改善措置事項説明図 ②

基準不適合発生箇所 ②

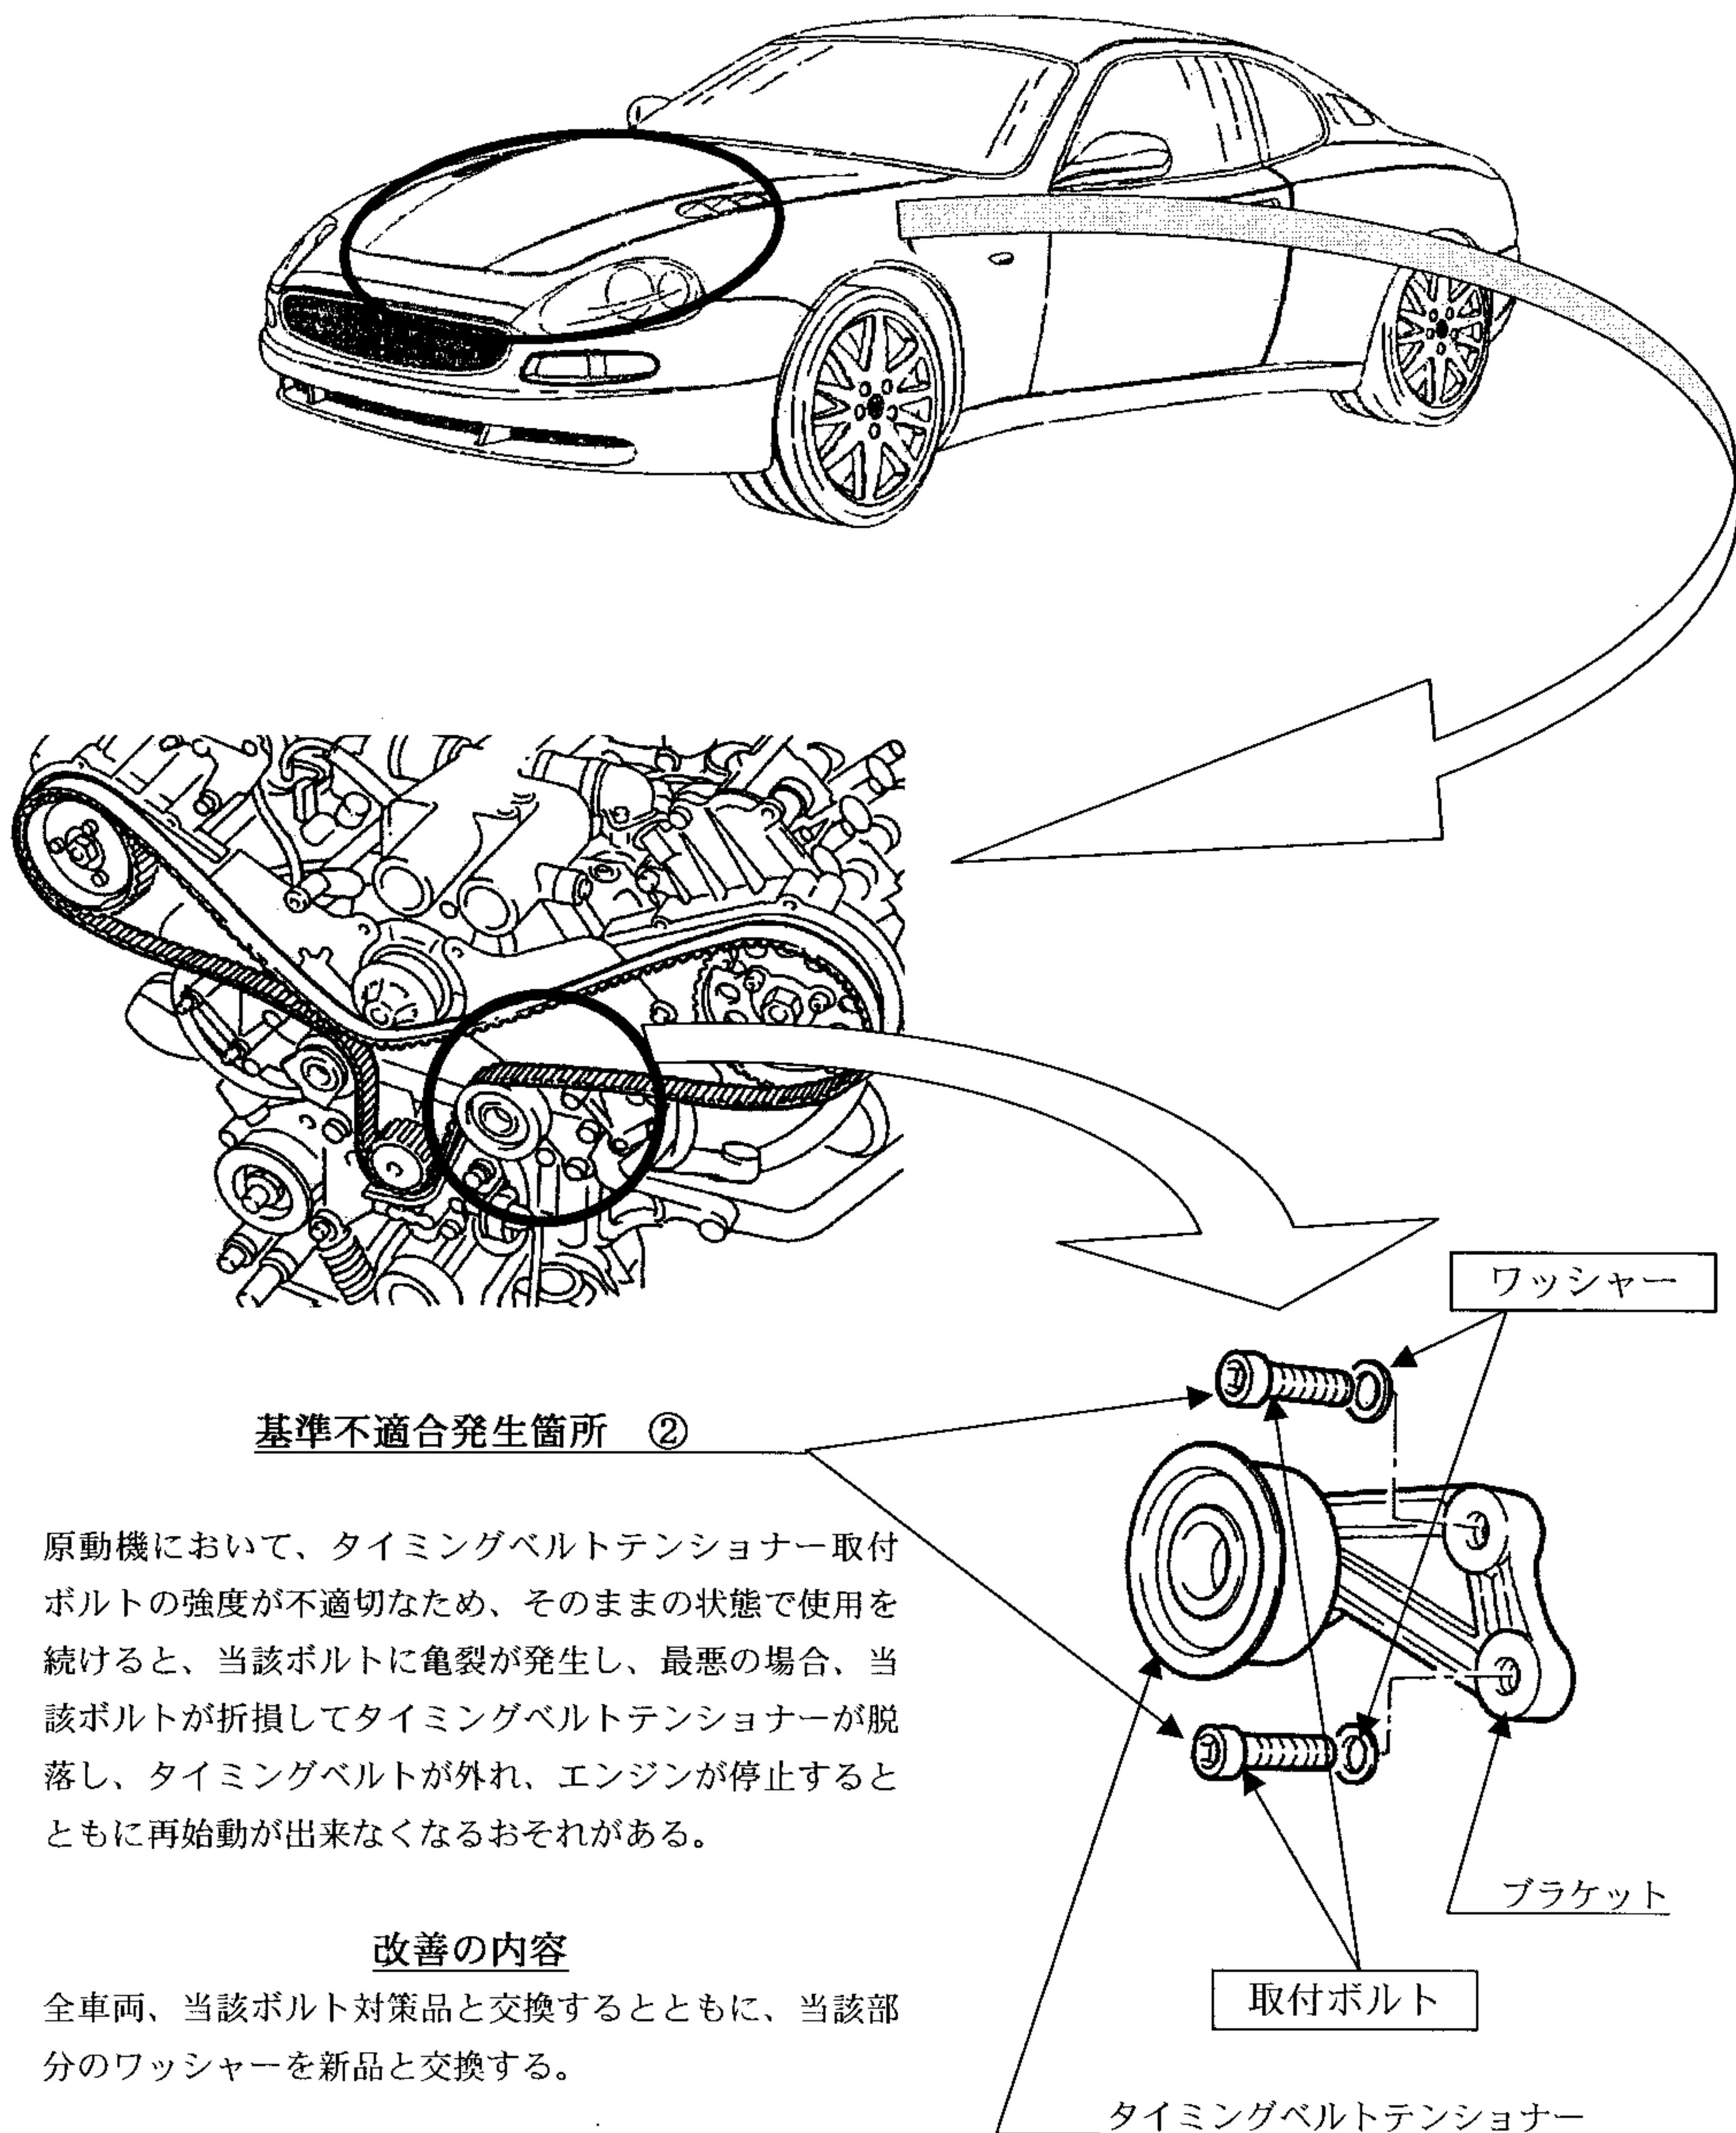
原動機において、タイミングベルトテンショナー取付ボルトの強度が不適切なため、そのままの状態で使用を続けると、当該ボルトに亀裂が発生し、最悪の場合、当該ボルトが折損してタイミングベルトテンショナーが脱落し、タイミングベルトが外れ、エンジンが停止するとともに再始動が出来なくなるおそれがある。

全車両、当該ボルト対策品と交換するとともに、当該部分のワッシャーを新品と交換する。
